REKLAMASJONSRAPPORT

Vurdering av areal utomhus og byggefeil

Storrinden Tunet Sameie

Storrinden 48 – 78, 5252 SØREIDGREND

Adkomst fra vei i området til gangvei i sameie

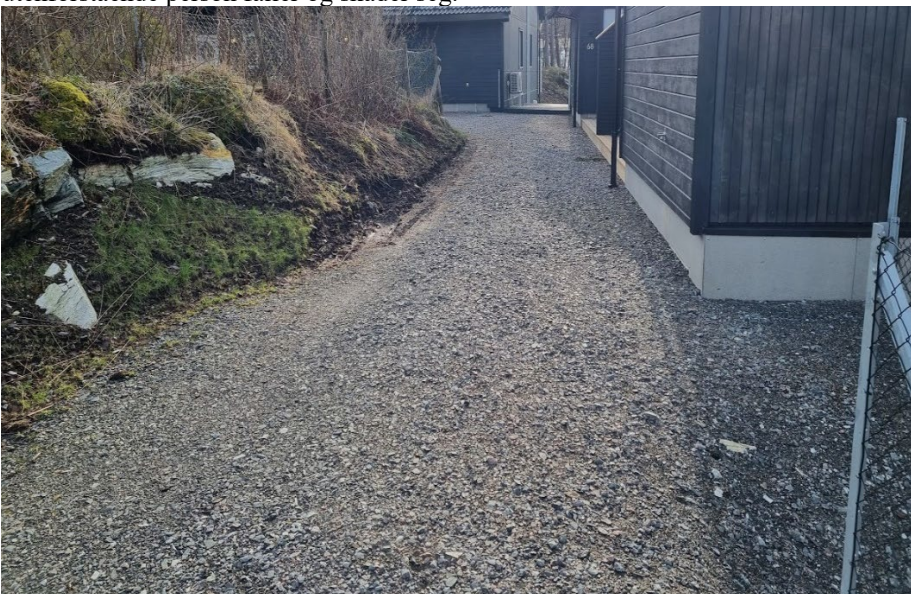
På det meste er det høydeforskjell mellom vei i området og gangvei til boligene på ca. 120 cm. Høydeforskjell er over 50 cm og derfor ikke forskriftsmessig eller fagmessig rett utførelse.

Løsning er ikke funksjonell

Her er det fare for fallulykke og personskader. Den store høydeforskjellen må sikres slik at man unngår ulykker.

Gangvei mellom nivåer i utearealet i sameiet.

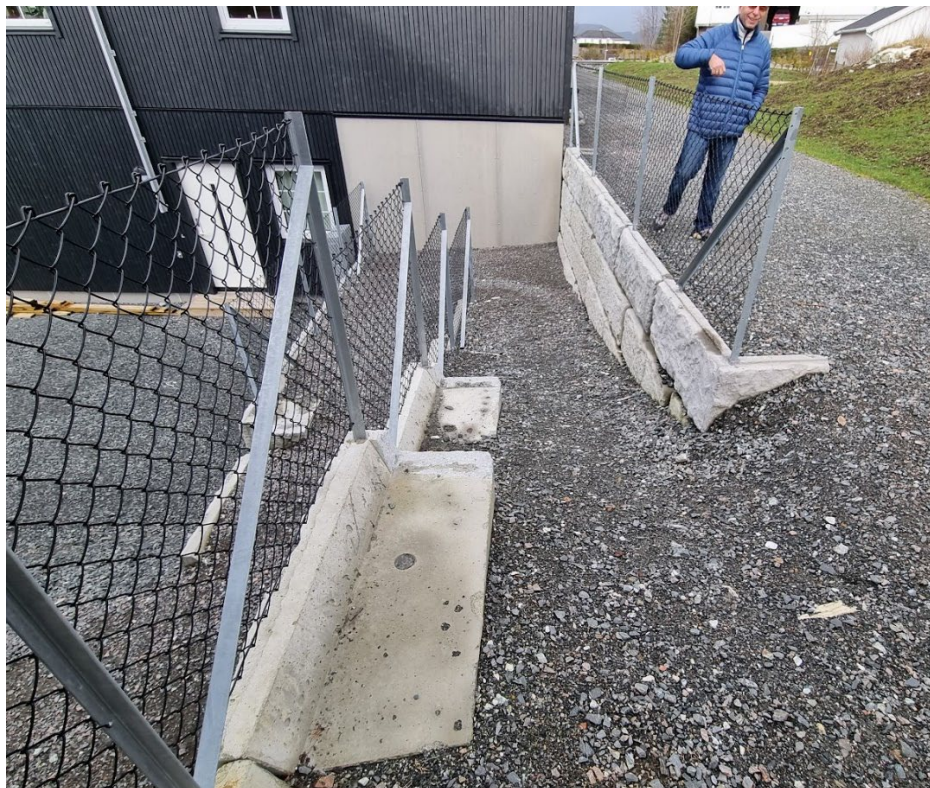
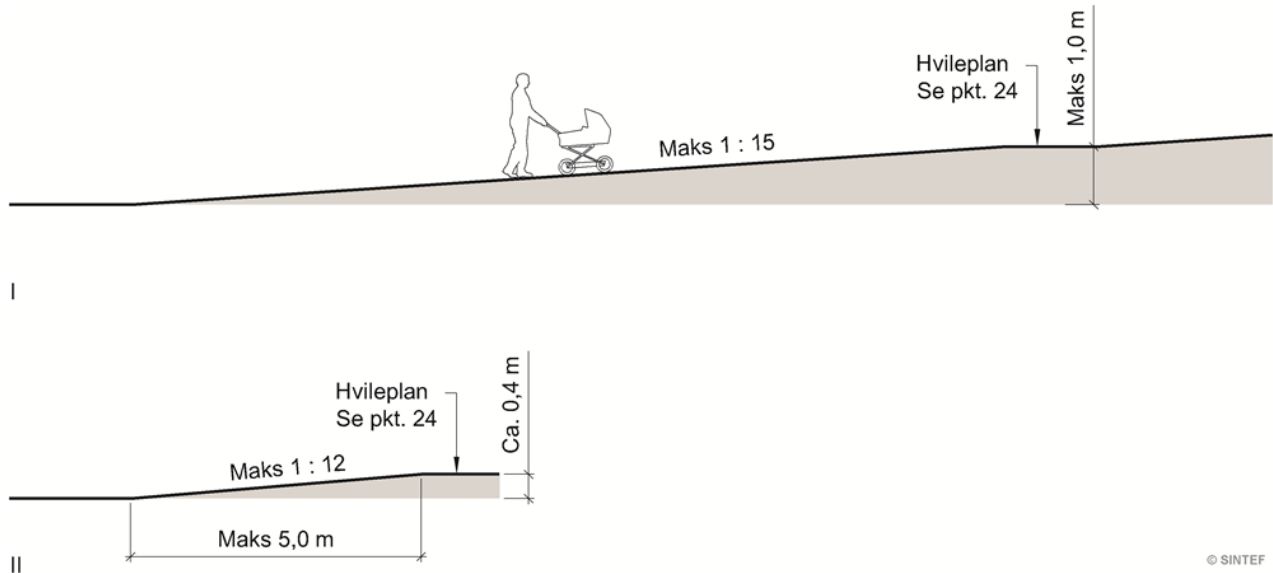
Dette er hovedadkomsten fra felles garasje og parkeringsplass.

Gangadkomsten skal tilfredsstille forskriftsmessige krav til Tilgjengelig boenhet.

Bredde på gangveis skal minimum være 160 cm.

Skisse som viser maks helning i gangvei, og nødvendige hvileplan for hver meter i høydeforskjell.

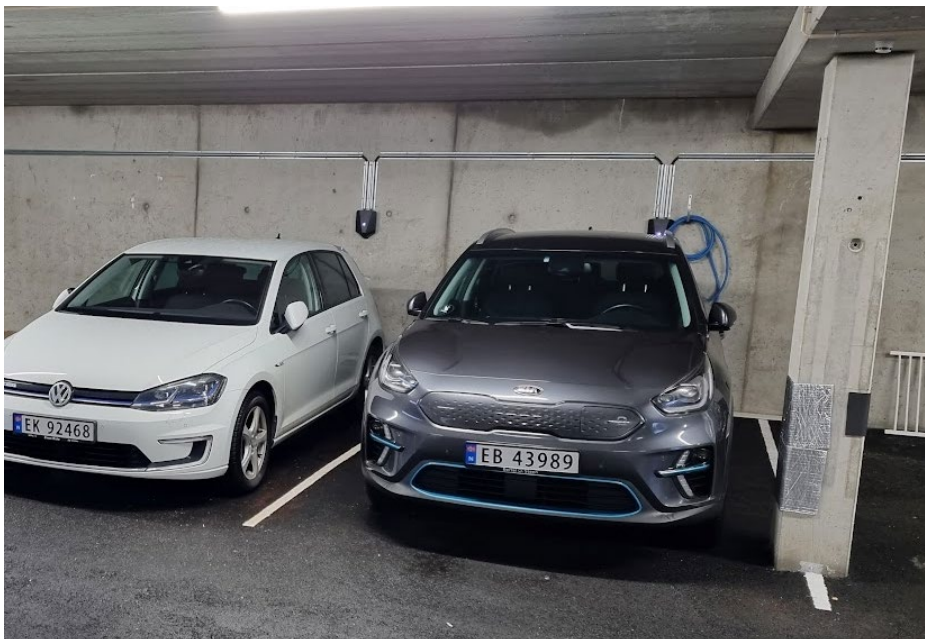
Montering av gjerdestolpe i topp av parapet. Papptekking er dermed brutt og er ikke mulig å gjøre varig tett.

Rekkverk må demonteres og festes på nytt, på vertikal side, front av betong garasjedekke/tak.

TABELL 2
Zanda Minster

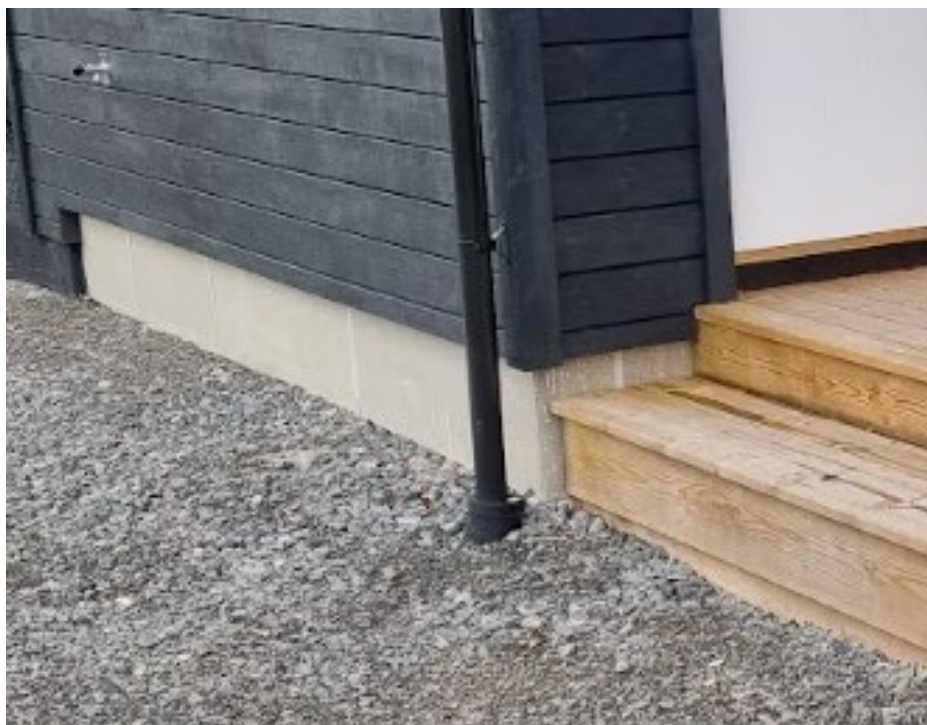
Takoppløft har kun 12 ° graders helning og er ikke egnet til dagens utførelse og bruk av duk som undertak. Ved bruk av duk som undertak skal taket ha en vinkel, helning på minst 18 °. Grader. Og steder med mye slagregn som her er det anbefalt minst 20° helning, takvinkel.

Zanda Protector Takstein er uansett type undertak ikke egnet for bruk under som teking på tak med lavere helning enn 15°, og takstein må derfor erstattes med annen og egnet type takteking for flatere tak, båndteking og/eller pappteiking.

Dagens løsning vil ikke kunne fungere og vil gi fuktskader til underliggende konstruksjoner i løpet av kort tid. Av den grunn må takteking på takoppløft fjernes. Tak fores opp med nye lekter over eksisterende duk og det monteres stivt undertak av plater eller sutak som tettes med papp før sløyfer. Lekter og takstein remonteres.

Nærbilde av takkonstruksjonen som er kappet.

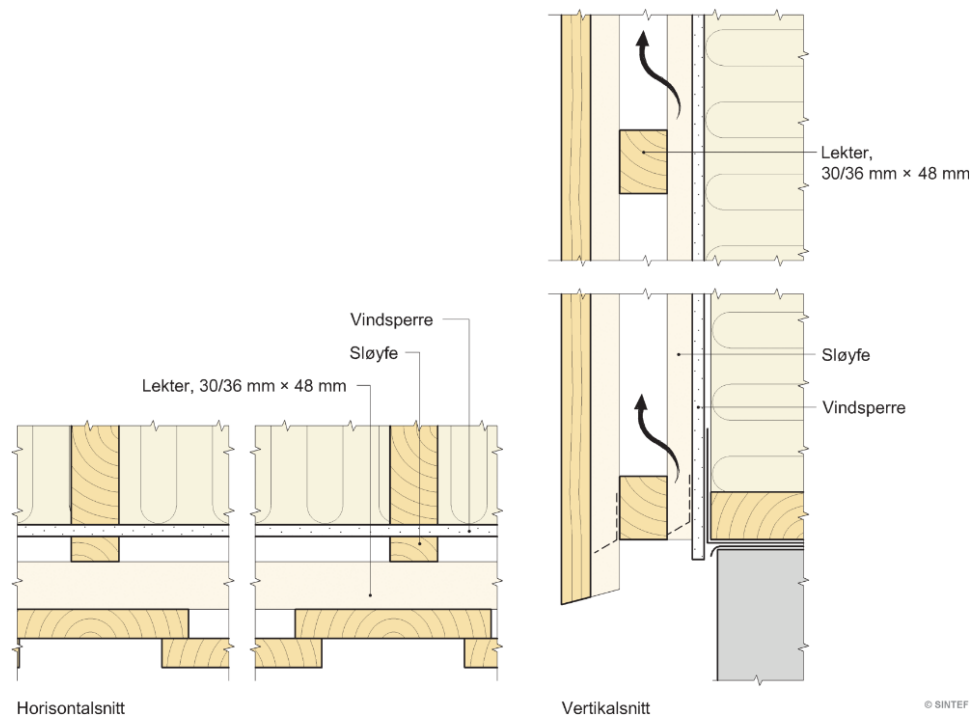
Taksperr er halvert i tykkelse og bærende kapasitet for takkonstruksjoner er derfor vesentlig redusert. Isolasjonsverdi i yttertak er også vesentlig redusert.

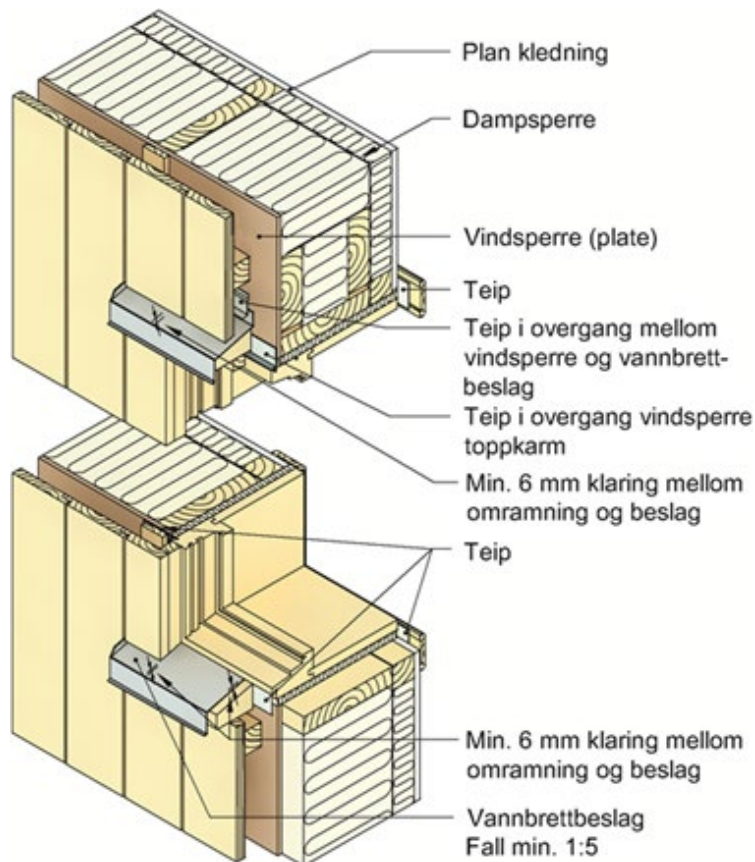
Helt tett og uten noen form for luftespalte.

Det er ingen åpning for sirkulasjon av luft og mulighet til å transportere vekk fukt i topp og dermed ingen mulighet for nødvendig uttørring.

Med mindre lufting på alle 4. punkthus blir utbedret. Vil det oppstå fuktskader i løpet av kortere tid.
